(仮称) 北仲通北地区 B-1 地区新築工事 環境影響評価準備書に関する補足資料

<補足資料内容>

令和 5 年 1 月

図 6-1 汚染土壌の残置区画と計画建築物の配置

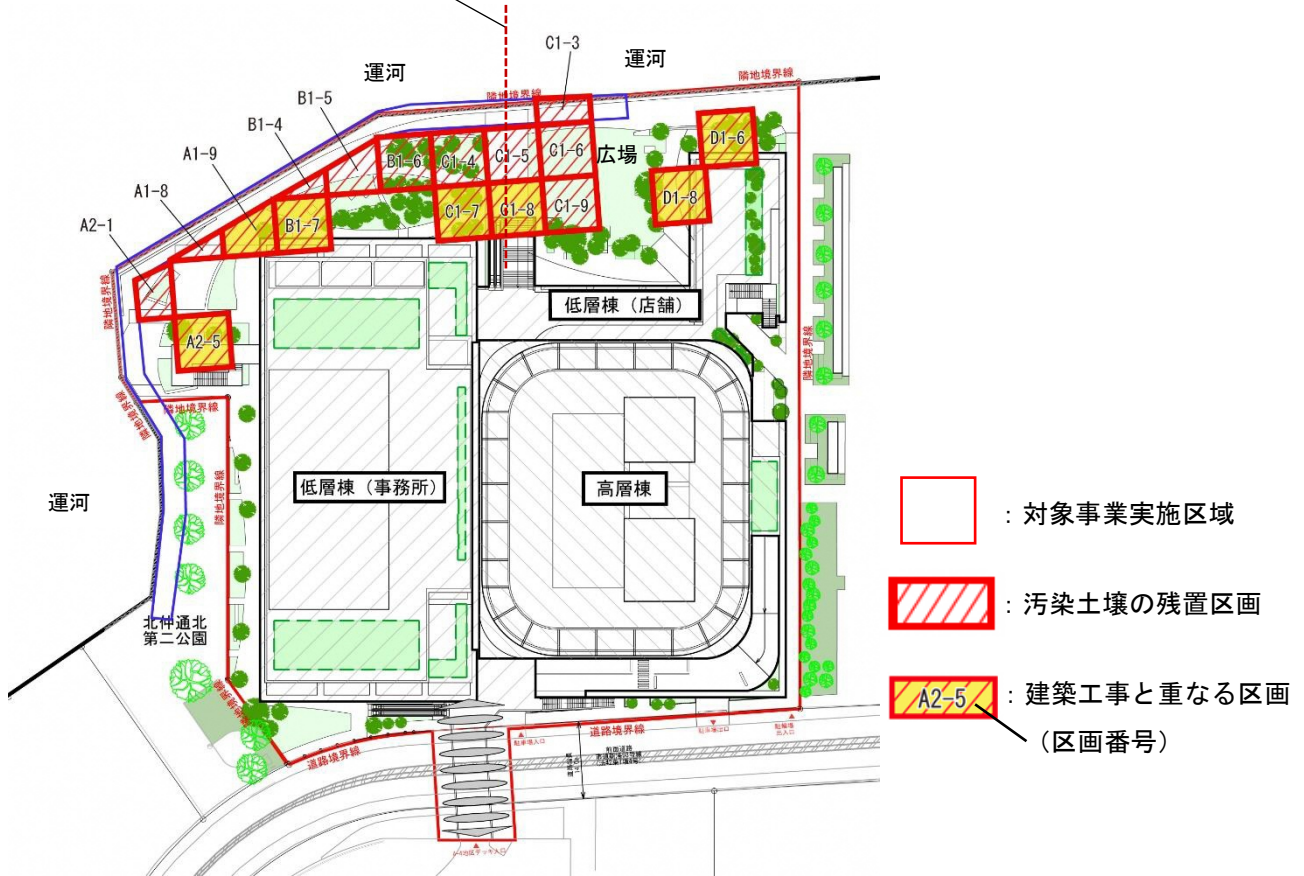
過去に実施された対策工事報告書（以下、「既存報告書」）に記載されている汚染土壌の残置区画と、今回建設する施設の配置計画を重ねたものは図 6-1 に示すとおりです。

図 6-1 に記載した汚染土壌の残置位置については、既存報告書に記載された位置図に基づくもので、今回、改めて測量を行っているものではありませんが、重ね図では、汚染土壌の残置区画の一部が、低層棟（店舗）の北端、低層棟（事務所）の北端、及び西側の外階段に重なると考えられます。計画建築物と重なる区画については、建築工事に伴って掘削を行う計画であり、区画の全体を掘削すると仮定すると、表 6-1 に示すような掘削深さ及び土壌量になるものと想定しています。

図 6-2 計画断面図

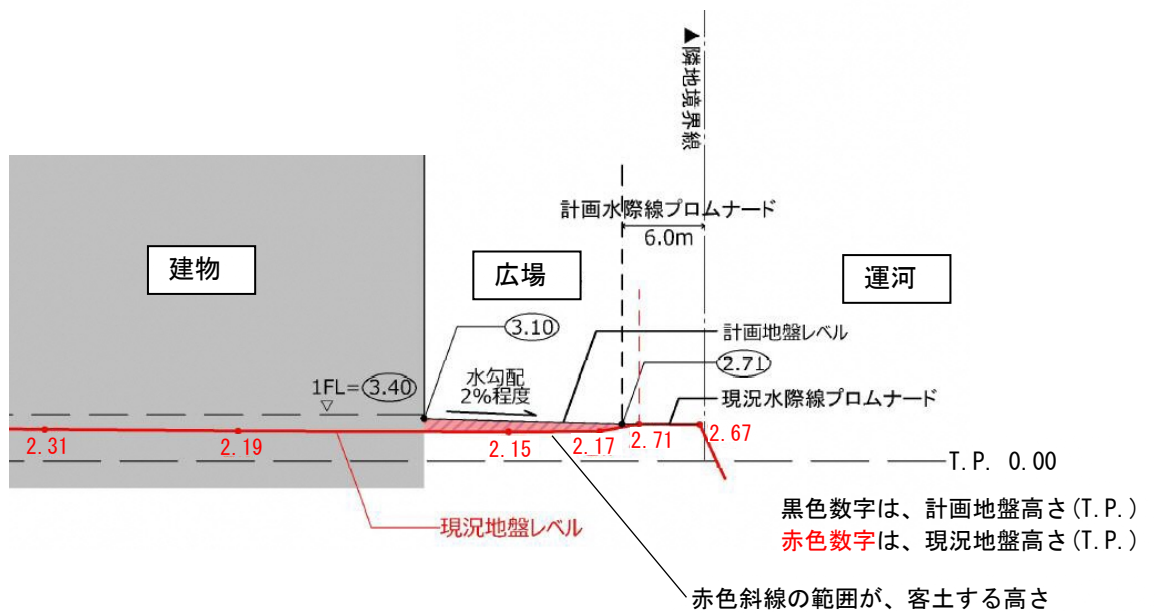
また、計画建築物と重ならない区画については、図 6-2 に示すように、現状地盤に対して高さ約 0～1m（大部分の範囲は、高さ 0.5～1m）の客土を行い汚染土壌を保存する想定です。しかし、高木植栽の植穴部分や、プロムナードに近い区域など、舗装や植栽など外構工事に伴い汚染土壌の除去が発生する可能性があることから、舗装及び低木植栽（地被を含む）の区画は現況地盤から深度 0.5m、高木の植栽予定区画は深度 1.5m を掘削すると想定して、発生すると想定される土壌量を算出しました。発生する土壌量は表 6-2 に示すとおりです。したがって、建築物の工事によって発生する土壌量は約 1,440m³、及び外構工事によって約 669m³ となり、合計約 2,109m³ になると予測します。なお、対策工事の実施にあたっては、対策の範囲や深さ及び具体的な対策内容等、土壌汚染対策法に基づき、関係機関と協議を行いながら実施していきます。

図 7-1 工事用車両の待機スペース

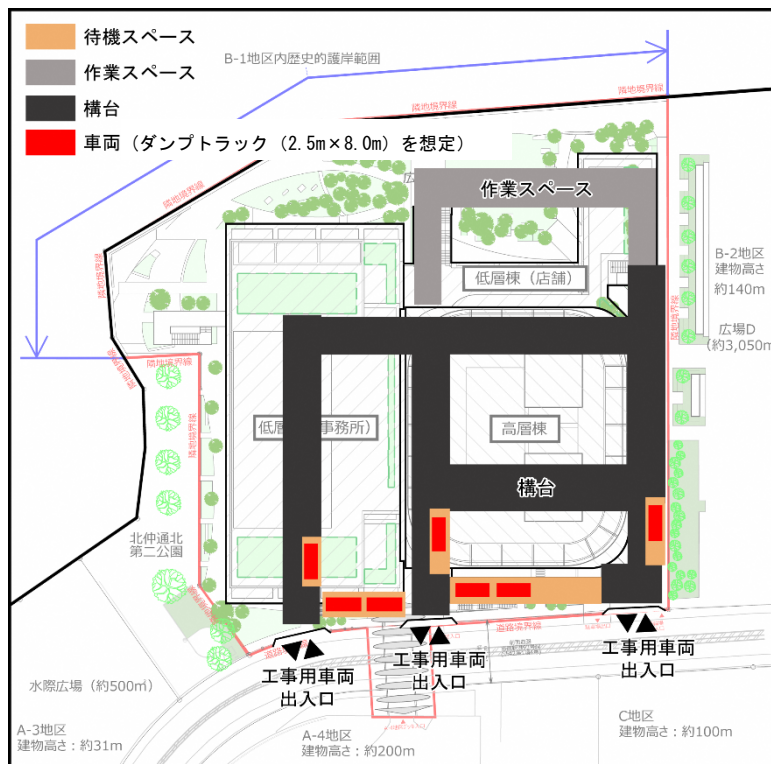
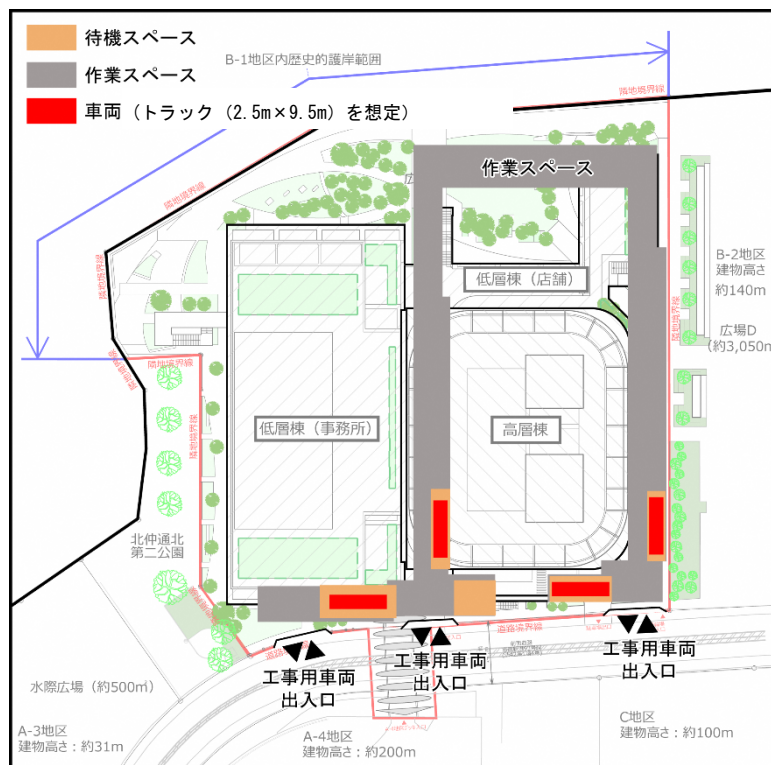
方法市長意見書でもご指摘いただきました、工事用車両の路上待機防止のため、対象事業実施区域内に、図 7-1 に示すような工事用車両の待機スペースを設ける計画です。なお、待機車輛のスペースは、工事の施工段階に応じて適切に配置していきます。

図9-1 設備機器の配置及び地上31mにおける騒音の等レベル線

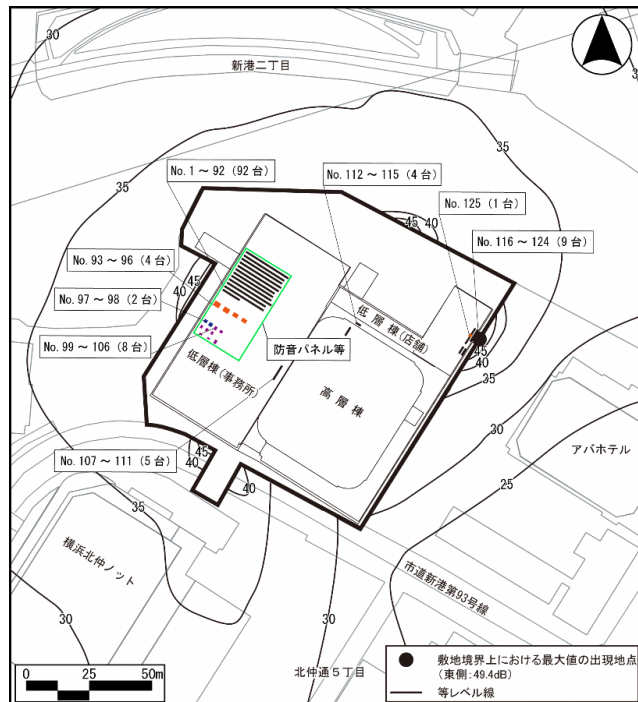
前回の審査会（令和4年度 第12回横浜市環境影響評価審査会）に提示した「補足資料3 供用時における上空の騒音予測」において、東側敷地境界付近が最大となる予測結果であったことについて、保全対象のアパホテル（東側）及び横浜北仲ノット（南側）を含む敷地境界付近各方向における設備機器毎の寄与騒音レベルは表9-1に、対象事業実施区域の敷地境界付近の等レベル線図は図9-1に示すとおりです。なお、上空に保全対象のない西側及び北側についても、敷地境界付近の騒音レベルを見直したところ、最大値は西側48.4デシベル、北側47.6デシベルであり、45デシベルまでの等レベル線が出現するため、前回の審査会の補足資料3の図3-1を一部修正しております。

東側への騒音影響については、低層棟（店舗）に設置されている機器による寄与が大きいものに対して、南側、西側及び北側への影響は、低層棟（事務所）に設置されている機器による影響が大きくなっています。なお、低層棟（事務所）の屋上設備置場については、防音パネル等を設置する予定であり、敷地境界までの距離が近い西側では、防音パネル等の効果が大きいものと考えられます。

図10-1 主な歩行者ルートと歩行者交通量の調査地点

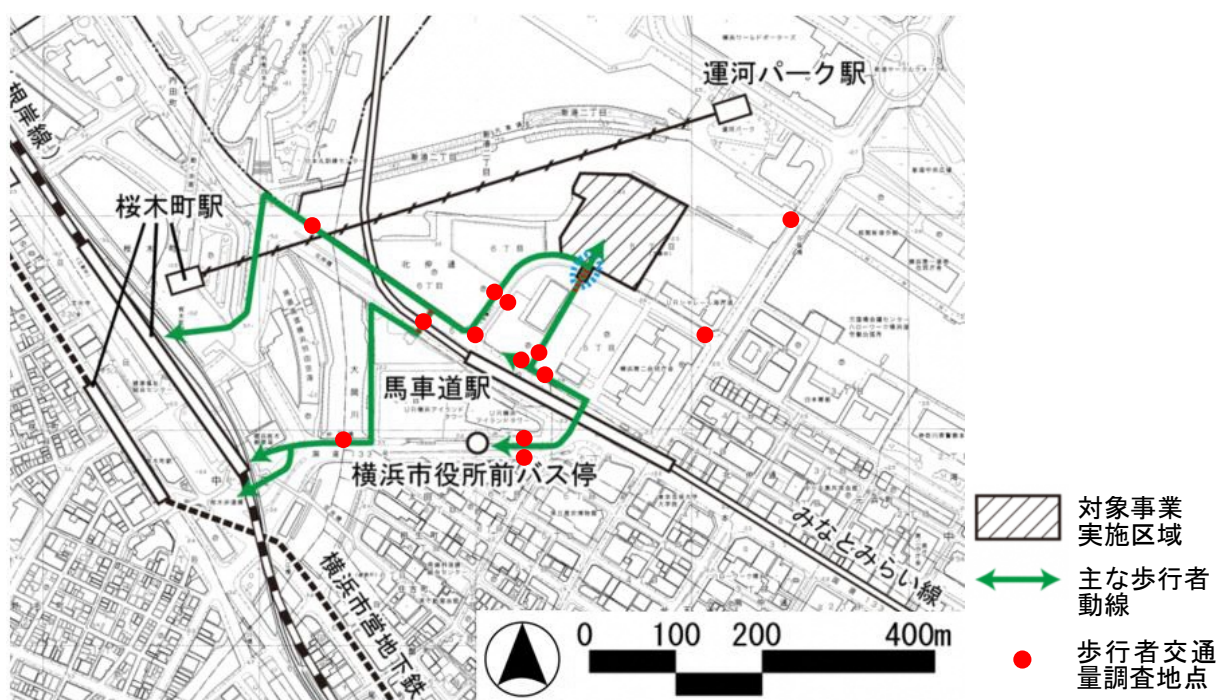
このうち、令和4年度 第11回及び第12回横浜市環境影響評価審査会でご説明した、建物の供用に伴う歩行者混雑については、対象事業実施区域が鉄道駅の至近であることや、配慮書段階での審査会意見を踏まえ、鉄道駅からの歩行者等の主要なルートと想定される歩道等の13地点（図10-1参照）を調査、予測及び評価しています。これは、桜木町駅や馬車道駅に向かう通行ルート上の歩行者や、各駅から周辺施設に向かう歩行者の安全な通行が、供用後も確保されるかどうかを確認する地点であり、対象事業実施区域周辺にある、小学校の通学路上の地点も含まれています。

この13地点について、建物の供用時におけるピーク時の歩行者交通量を予測し、サービス水準に照らして確認したところ、全ての地点において、サービス水準A（自由歩行ができる水準）が確保されており、馬車道駅、桜木町駅へ向かう通行ルート、小学校への通学は阻害されることはありません。そのため、環境保全目標「歩行者の安全で円滑な通行が確保され、利便性の向上に寄与すること」は達成されるものと考えています。
